Abwägung

B-Plan Nr. 158 „Windpark Kalkriese 1“

Ergebnis der Beteiligung der Behörden und sonstigen Träger öffentlicher Belange (TöB) sowie der Beteiligung der Öffentlichkeit

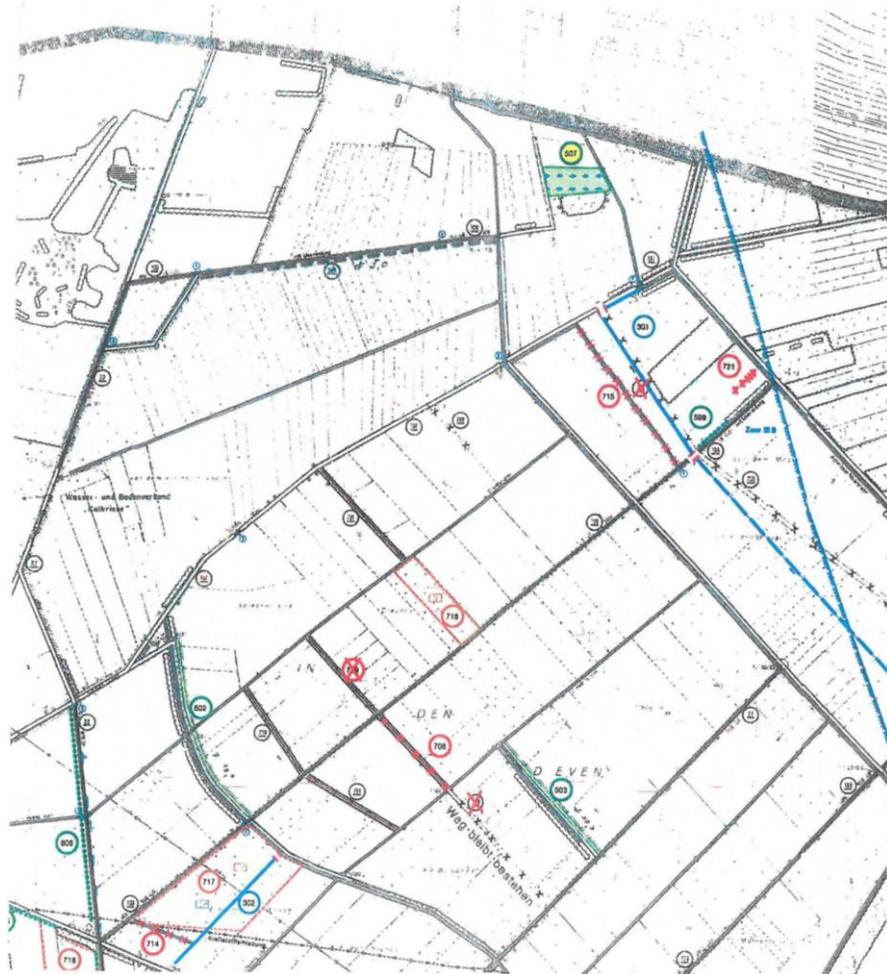
- 3.) Für die im Flurbereinigungsverfahren Kalkriese von der Teilnehmergeinschaft Kalkriese (TG) ausgeführten Kompensationsmaßnahmen (E.Nrn. 501 und 509) (s. Karte zum Plan n. § 41 Kalkriese) ergeben sich Veränderungen; außerdem liegt die Kompensationsmaßnahme E.Nr. 507 im Geltungsbereich des Bebauungsplanes Nr. 158. Die im Teil A des Bebauungsplanes auf Seite 12 unten aufgeführte Abstimmung mit den zuständigen Behörden und der Teilnehmergeinschaft betreffend die Teilverlegung der Maßnahmen E.Nrn. 501 und 509 steht noch aus.

- 3) Lt. Karte hat sich der Stand der von der TG ausgeführten Kompensationsmaßnahmen (E.-Nrn. 501 und 509) entgegen der Stellungnahme des Amtes für Regionalentwicklung zum frühzeitigen Beteiligungsverfahren nicht geändert. Der erforderliche Abstimmungsprozeß wird in der Begründung (Seite 12) bereits erläutert. Nach Kenntnis der Stadt Bramsche haben alle Beteiligten zugestimmt.

- 4) Nach Kenntnis der Stadt Bramsche haben alle Beteiligten in der 11. KW des Jahres 2015 der Teilverlegung schriftlich zugestimmt.
